SERVICE INFO – FAG 0034

Transformarea modulului rulmentului de roată

Producător: Alexander Dennis

ID punte DANA: S63U, S75U, T75U

Figura 1: În cazul punților marcate cu ID-ul S63U, pe lângă modulul rulmentului de roată, trebuie să se înlocuiască și discul de frână, dispozitivul de fixare a roții, prezoanele roților și șuruburile de fixare.

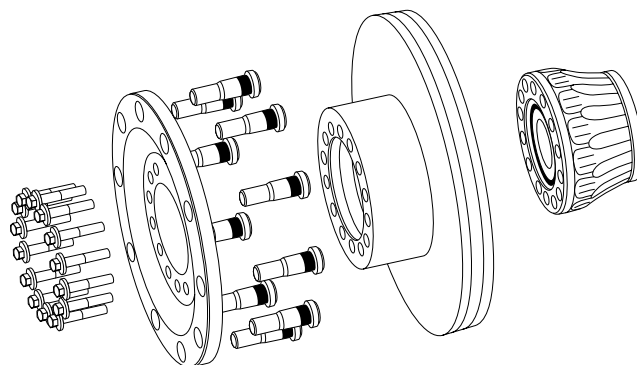
Pentru punțile DANA enumerate mai sus (S63U, S75U, T75U), producător de autobuze Alexander Dennis a trecut de la furnizorul de rulmenți de roată Timken la FAG.

În cazul în care, pe parcursul reparării punților marcate cu ID-ul S63U, S75U sau T75, se montează încă tot un rulment de roată Timken, mai trebuie înlocuite o serie de alte componente.

ID punte	Componenta necesară	Nr. identificare piesă Alexander Dennis	Cantitatea
S63U	Dispozitiv de fixare a roții	658468-3	1 x
	Prezon de roată	650723-2	10 x
	Disc de frână	658468-4	1 x
	Șurub de fixare	658468-5	14 x
S75U	Dispozitiv de fixare a roții	661391-2	1 x
	Șuruburi de fixare	661391-3	14 x
T75U	Dispozitiv de fixare a roții	661391-2	1 x
	Șurub de fixare	661391-3	14 x
NDS 80	lipsește	-	-

Valorile cuplului de strângere a șurubului de fixare:
236 - 260 Nm (174 - 192 lbf ft)
